序号	修改原因: 在设计方案中, 存在一些风俗理念冲突, 应业主功能需要更改。	需要相应修改的专业	结构
1	修改内容: 6#楼⑥-1轴~⑥-9轴交⑥-1轴~⑥-6轴户型: 1) 地下夹层, 原车库上空和花园上空增加楼板, 与原娱乐室更改为设备间; 2) 二层原院子上空增加楼板(屋面板), 一层院子更改为餐厅, 扩大餐厅使用空间。 此修改使6#楼建筑面积和计容建筑面积均增加97.16 ² m (78.67+18.49=97.16)。具体修改如下图:

项目负责人	卢劲松	会签专业/人员	专业名称: 建筑	项目号: 201906
专业负责人	林毅舞	项目名称:	梅州传承院子 住宅(自编号: 6#、7#楼)	项目名称: 梅州传承院子
审核	卢劲松	A&S 翰时建筑设计 ARCHITECTURAL DESIGN 建筑工程甲级AW111009533 北京翰时建筑设计有限公司 设计更改通知单		更改编号: (建)住宅改2024-01
校对	黄立军			更改日期: 2024年06月12日
修改人	夏仲文			图号: JB01

6#地下夹层局部平面图
(修改后)

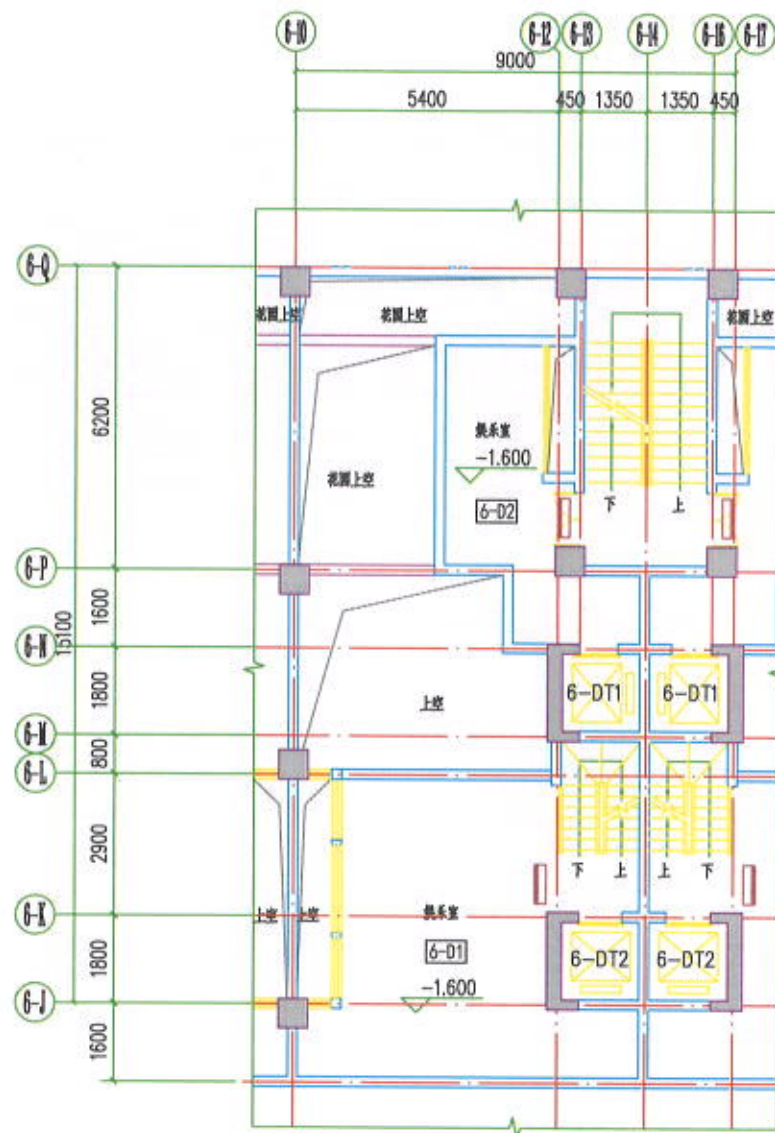
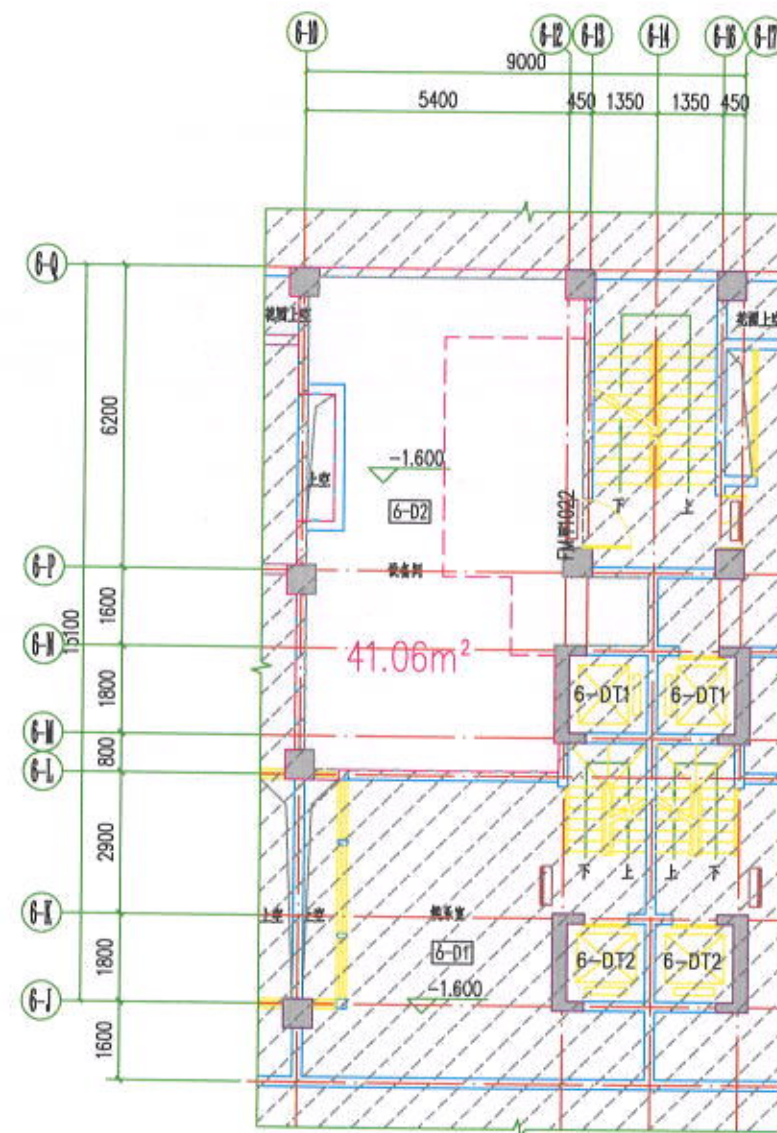
序号	修改原因: 在设计方案中, 存在一些风俗理念冲突, 应业主功能需要更改。	需要相应修改的专业	结构
2	修改内容: 6#楼 轴~轴 轴~轴 轴~轴 轴~轴 轴户型: 1) 地下夹层, 原车库上空和花园上空增加楼板, 与原娱乐室更改为设备间; 2) 二层至屋顶层原院子上空增加楼板(屋面板), 一层院子和三层院子上空更改为餐厅(扩大), 二层和四层院子上空变更为休息厅(扩大), 五层露台更改为阳台。此修改使6#楼建筑面积和计容建筑面积均增加82.47 ² m (41.06+8.55*4+14.41*0.5=82.47)。具体修改如下图:

- 新增建筑(计容)面积线框。
- 阴影部分与原报建图一致, 未作修改。

7#二层局部平面图
(修改后)

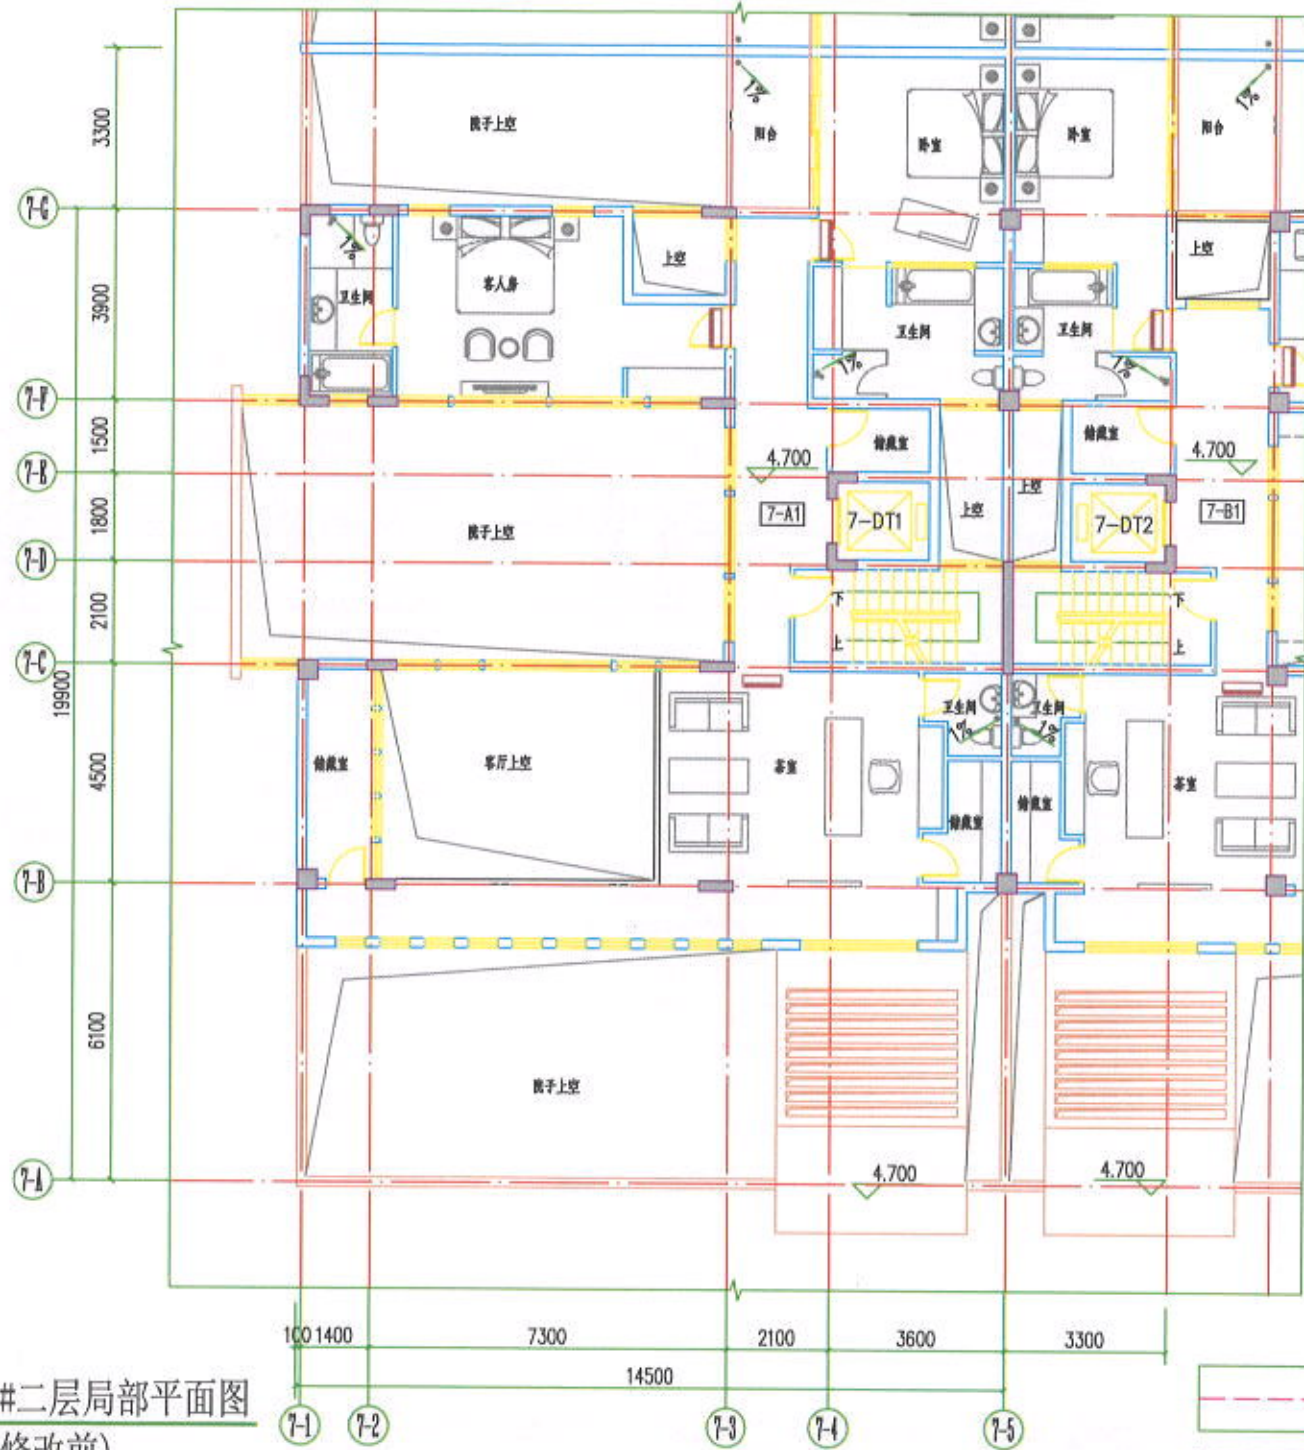
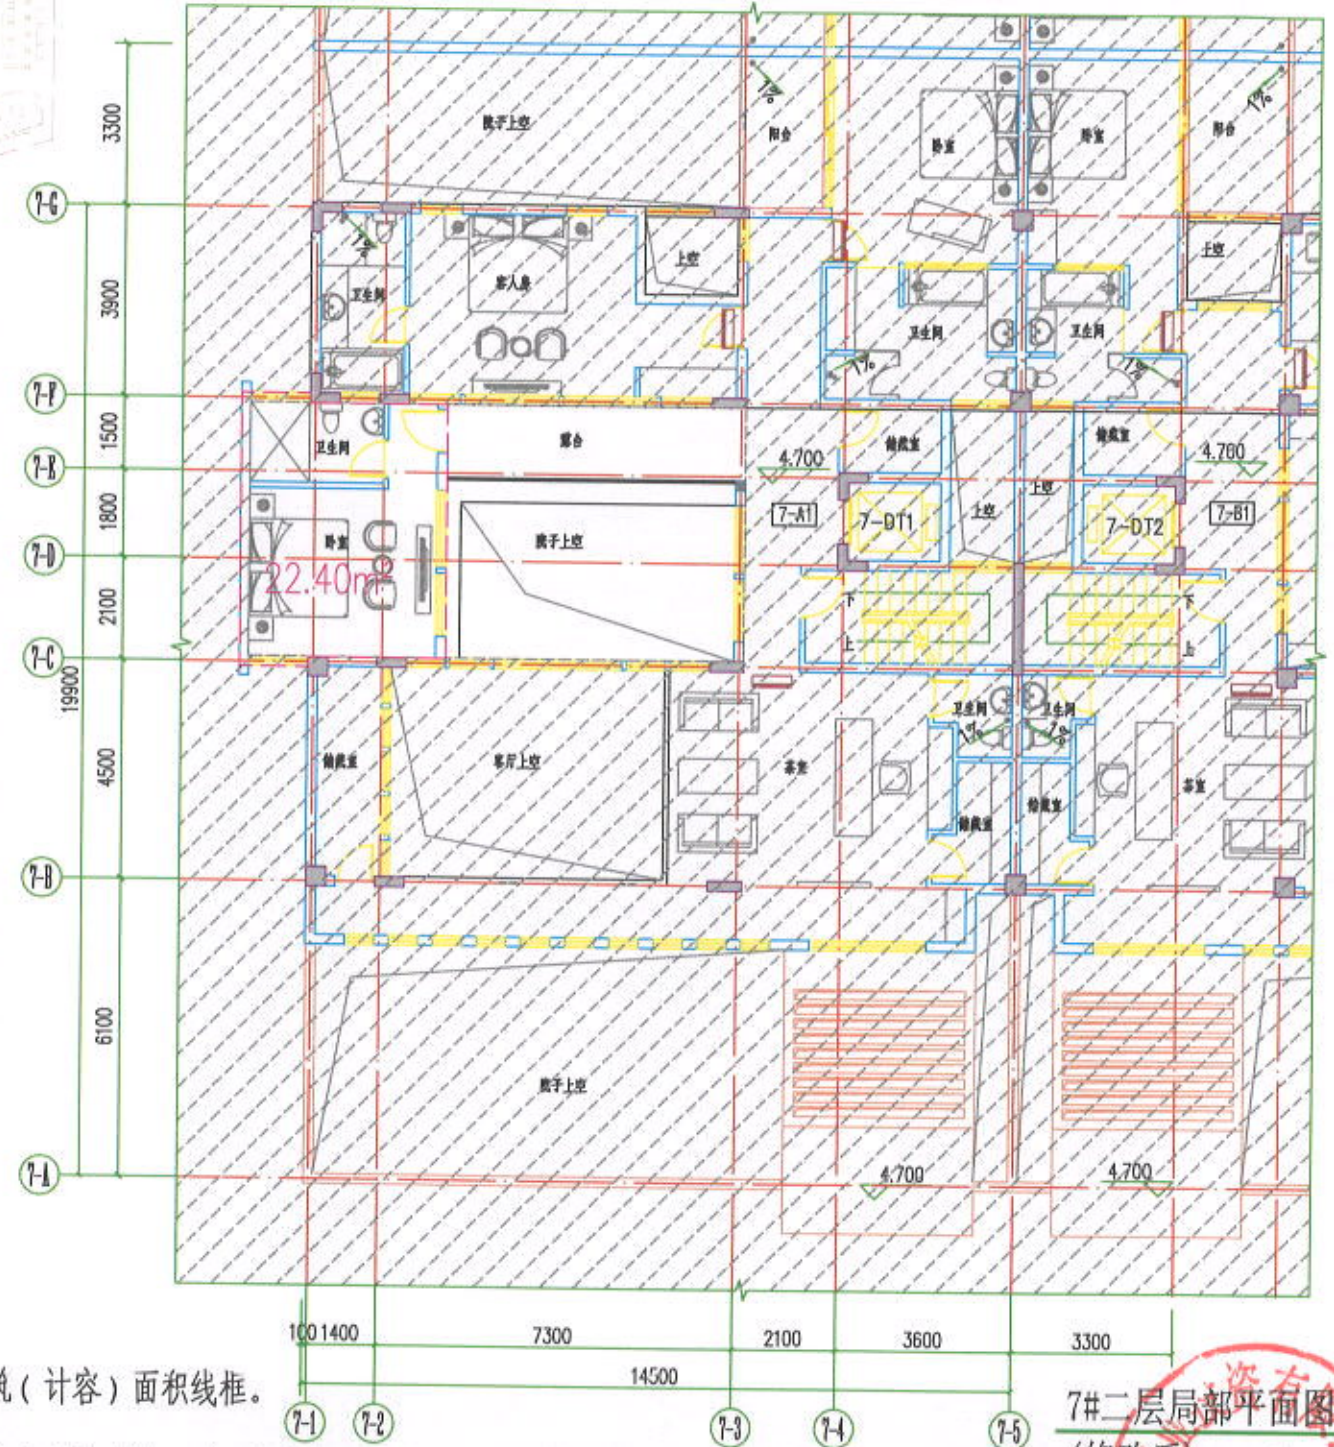
序号	修改原因: 在设计方案中, 存在一些风俗理念冲突, 应业主功能需要更改。	需要相应修改的专业	结构
3	修改内容: 7#楼(7-1)轴~(7-5)轴(7-1)轴~(7-5)轴户型: 二层和三层, 原院子上空局部增加楼板(屋面板), 一层院子更改为餐厅(扩大)和卫生间, 二层更改为卧室和露台。 此修改使7#楼建筑面积和计容建筑面积均增加50.30 ² m (7.84+20.06+22.40=50.30)。具体修改如下图:		
7#楼一层局部平面图(修改前) 7#楼一层局部平面图(修改后)			
项目负责人	卢劲松	会签专业/人员	专业名称: 建筑
专业负责人	林毅舞	项目名称:	梅州传承院子住宅(自编号: 6#、7#楼)
审核	卢劲松	A&S 翰时建筑设计 ARCHITECTURAL DESIGN 建筑工程甲级AW111009533 北京翰时建筑设计有限公司 设计更改通知单	
校对	黄立军		
修改人	夏仲文		
项目号: 201906		项目名称: 梅州传承院子	
更改编号: (建)住宅改2024-01		更改日期: 2024年06月12日	
图号: JB11

新增建筑(计容)面积线框。
阴影部分与原报建图一致, 未作修改。
